Nr referencyjny: OZ-092/8/IP-11/2020

dotyczy: postępowania prowadzonego w trybie przetargu nieograniczonego na dostawy, o wartości przekraczającej kwoty określone w przepisach wydanych na podstawie art. 11 ust. 8 ustawy - Prawo zamówień publicznych, pod nazwą Zakup i dostawa wyposażenia do obsługi ładunków intermodalnych w ramach zadania pn. „Przystosowanie infrastruktury Terminala Promowego w Świnoujściu do obsługi transportu intermodalnego”

Na podstawie art. 38 ust. 2 ustawy z dnia 29.01.2004r. - Prawo zamówień publicznych (Dz. U. z 2019 r. poz. 1843) Zamawiający na pytania z dnia 29.03.2021 – Zestaw 14 udziela następujących wyjaśnień:

CZĘŚĆ 2 – Ciągnik siodłowy

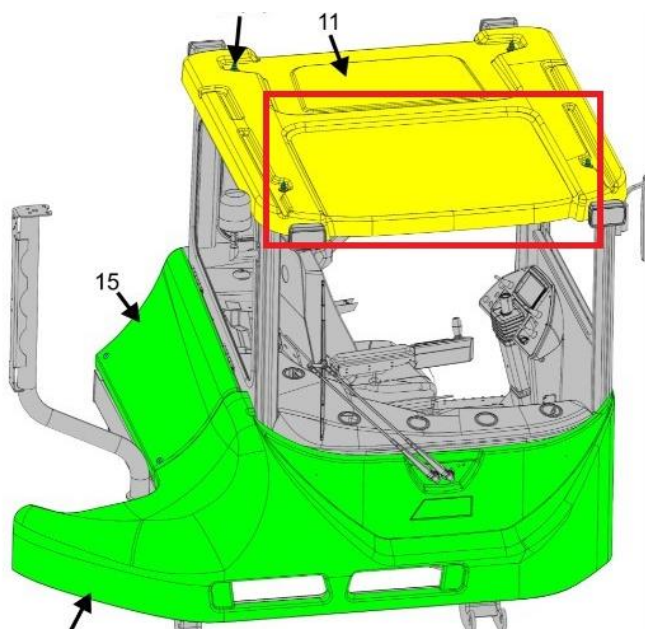
1.11 Czy Zamawiający dopuszcza zamiast drugich drzwi z boku ciągnika otwierane okno dachowe, które umożliwia operatorowi opuszczenie kabiny pojazdu w sytuacji awaryjnej dwoma niezależnymi drogami?

Zamawiający dokona modyfikacji specyfikacji istotnych warunków zamówienia.

Zamawiający wymaga aby kabina wyposażona była m.in. w co najmniej jedno drzwi boczne lub tylne zamykane oraz możliwość opuszczenia kabiny pojazdu w sytuacji awaryjnej dwoma niezależnymi drogami (np. w następującej konfiguracji : jedno drzwi zamykane i otwierane okno dachowe).
